Expte. Nº 502-000736 - 17 - Licitación Pública Nº 07/2017

Obra: "ESCUELA DE CINE" - Departamento: CAPITAL

CIRCULAR Nº 3

Detalle 1

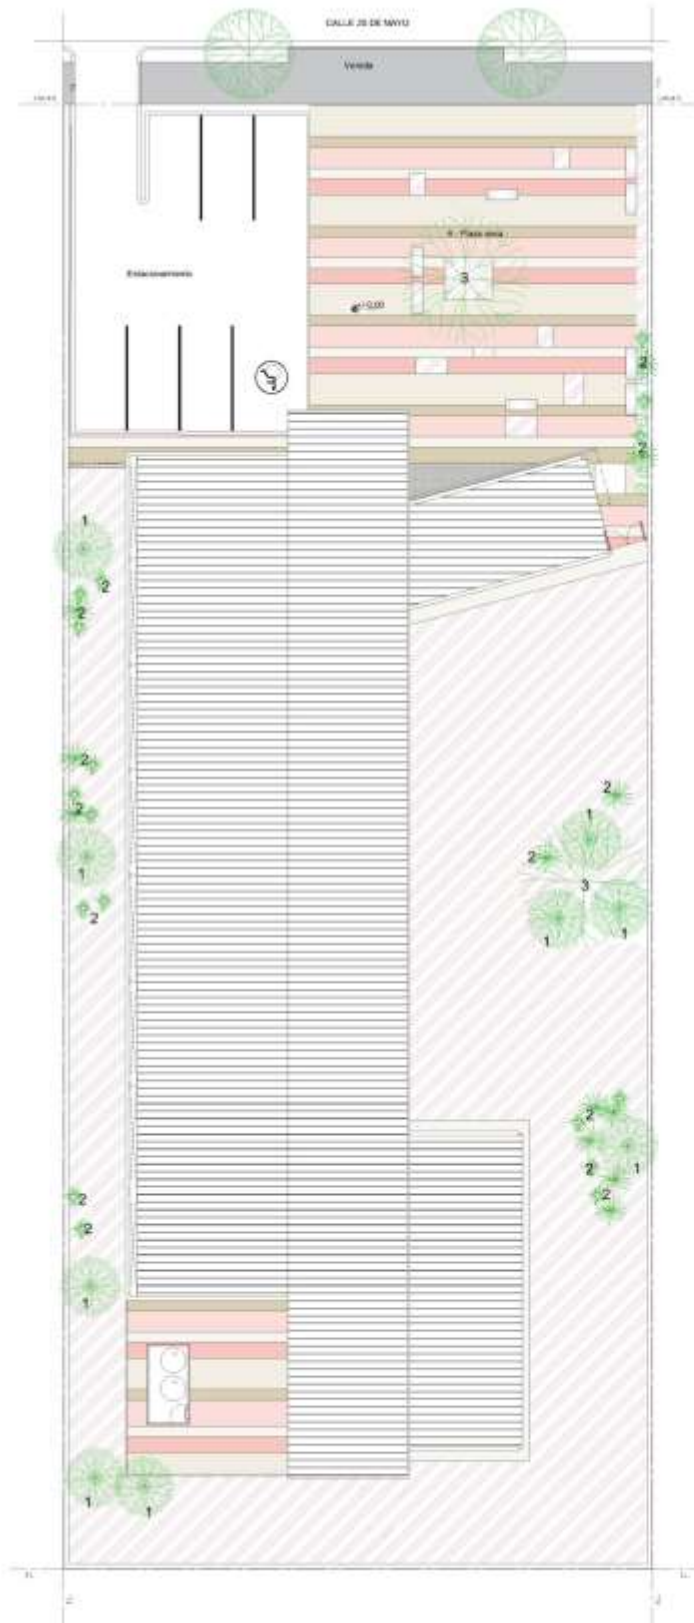
PREGUNTA Nº 7: Equipamiento:24.1 Bancos. En plano: ¿son los que figuran en plaza seca?¿Hay planos de detalle?

Son los que Figuran en Plaza seca, estos son de Hormigón armado. Ver detalle 1 adjunto.
